Revision 2 : 参考1と参考2の改善を追加。

AVR ATmega88P-20	設計	O-family	日付	2011. 5. 5
AVR ATtiny2313-20PU	図番	周波数カウンタ3 アナログアンプ回路図	図番	Revision 2

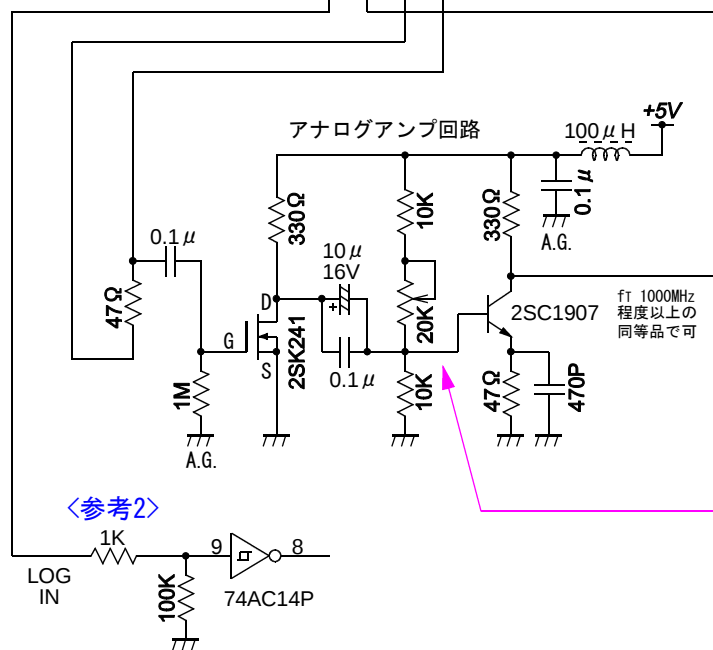
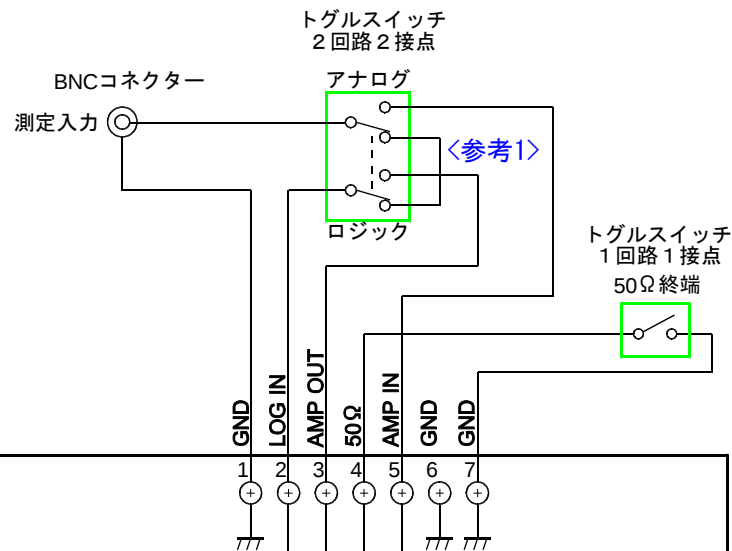
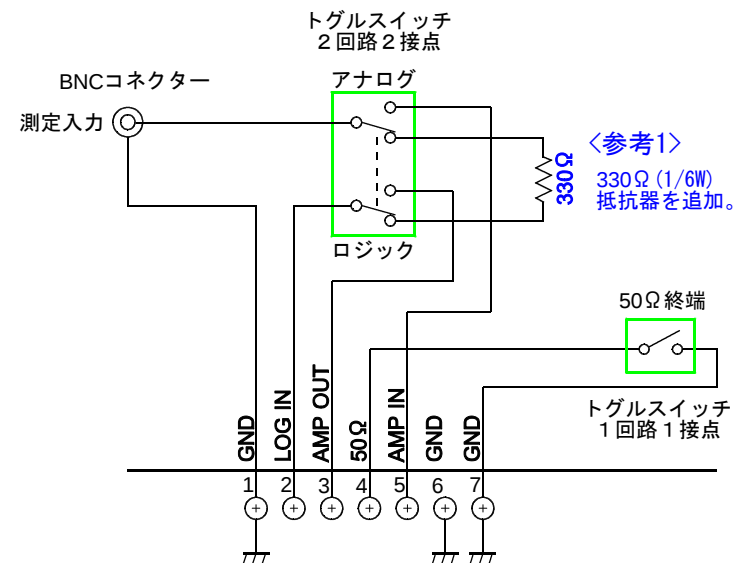
参考2 1KΩ抵抗器をジャンパー線に取り換え。

参考1と参考2の修正により、
測定周波数の上限が改善されます。

測定入力に何も接続しない状態で、アンプの出力電圧（AMP OUT）が DC2.3Vになるように、半固定ボリュームで調整して下さい。
